ふそう スーパーグレートの排出ガス発散防止装置（パイプクランプ）のリコールについて

リコール届出番号	5802	リコール開始日	令和8年3月31日
基準不適合状態にあると認める構造、装置又は性能の状況及びその原因	エキゾーストフロントパイプにおいて、作業指示が不適切なため、パイプクランプが間違った位置に組付けられているものがある。そのため、当該部位のボルトに必要な軸力が不足し、そのままの状態で使用を続けると、当該部位のボルト・ナットが緩むことがある。最悪の場合、ナットやボルトが路面に脱落するおそれがある。		
改善措置の内容	全車両、パイプクランプを正しい位置で組付けし直す。

# 改善箇所説明図

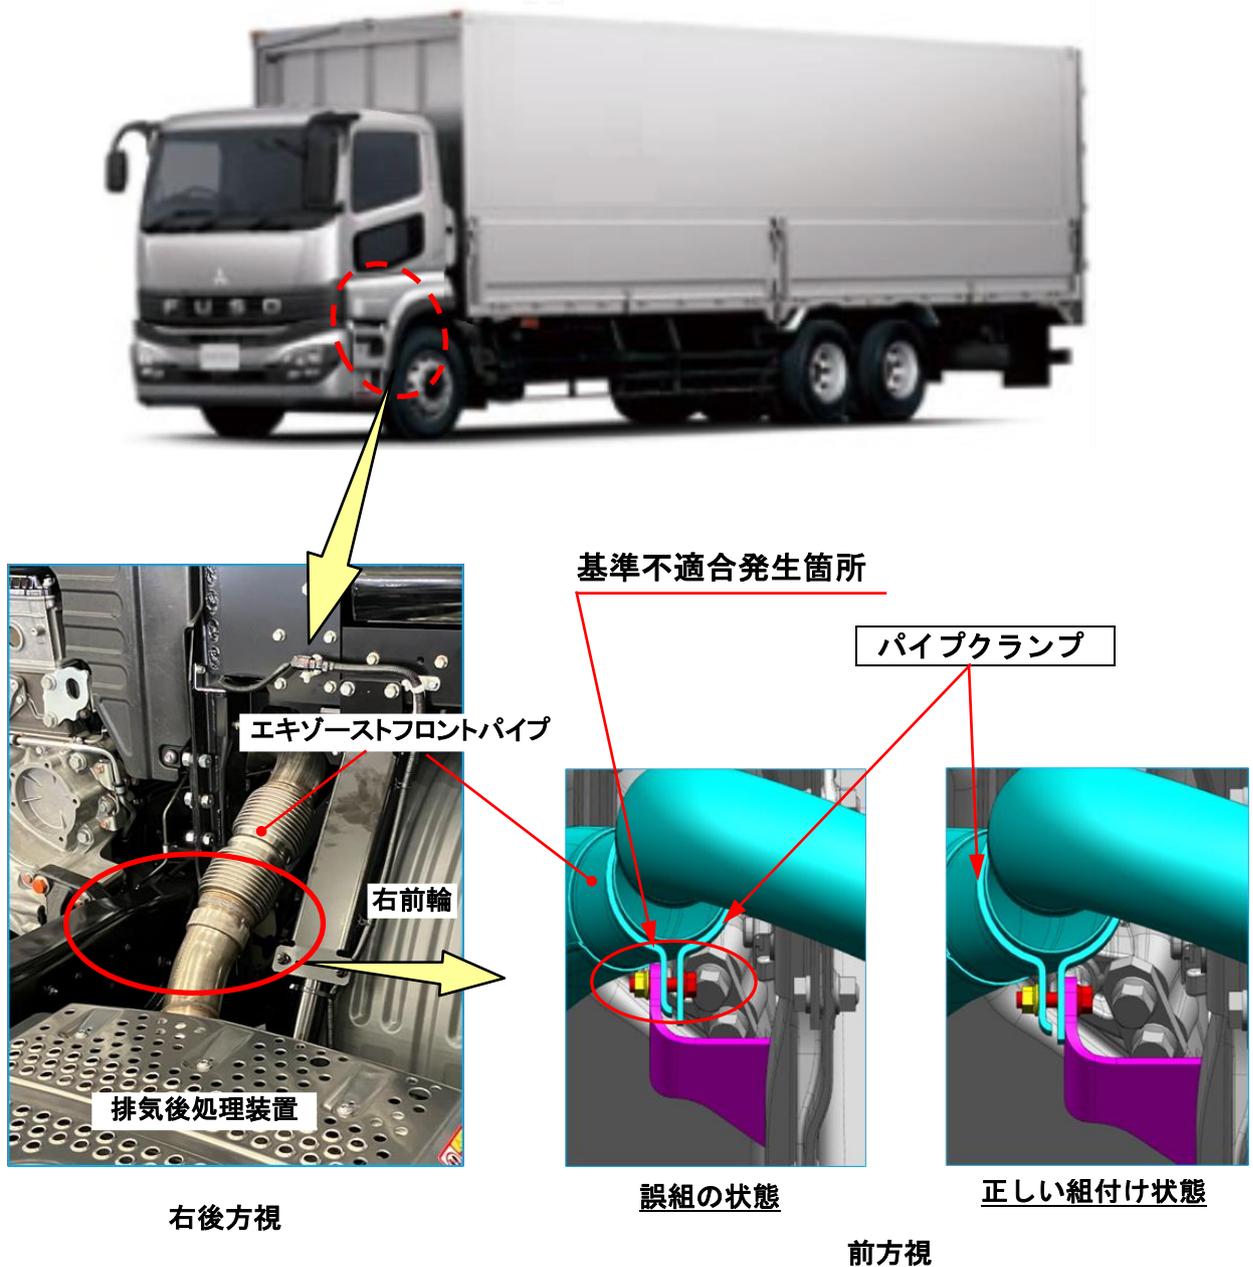
エキゾーストフロントパイプにおいて、作業指示が不適切なため、パイプクランプが間違っただけの位置に組付けられているものがある。そのため、当該部位のボルトに必要な軸力が不足し、そのままの状態で使用を続けると、当該部位のボルト・ナットが緩むことがある。最悪の場合、ナットやボルトが路面に脱落するおそれがある。

**改善措置の内容**  
全車両、パイプクランプを正しい位置で組付けし直す。

注：  は正しい位置に変更する部品を示す。  
識別：作業完了車には、クランプ部に白色ペイントを塗布する。
